01.10.2012

**EBS E прицепа вступает в следующий раунд:
TEBS E3 соответствует самым последним требованиям**

Модулятор TEBS E 480 102 06x 0

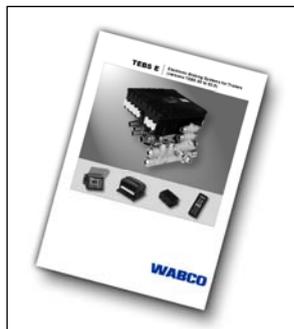
Компания WABCO продолжает успешную историю EBS E прицепа запуском в производство в октябре 2012 года версии TEBS E3. Новая версия соответствует предписаниям закона согласно ECE R-13, дополнение 16 и 17.

Основная идея актуализации ECE R-13 состоит в стабилизации устойчивости комплектного автопоезда, состоящего из тягача и прицепа, посредством создания более совершенной связи между EBS прицепа и EBS тягача. Актуализация дает возможность отправки дополнительных сообщений CAN от EBS прицепа на EBS тягача.

В соответствии с новейшими предписаниями закона в адрес тягача посылаются следующие сообщения CAN:

- Давление в цилиндре тормозного привода
- Поперечное ускорение прицепа
- Система RSS активирована/деактивирована

По условиям монтажа и своим функциям новый модулятор идентичен предыдущим версиям. Запуск в производство TEBS E3 состоится на неделе, начинающейся 29 октября 2012 года.
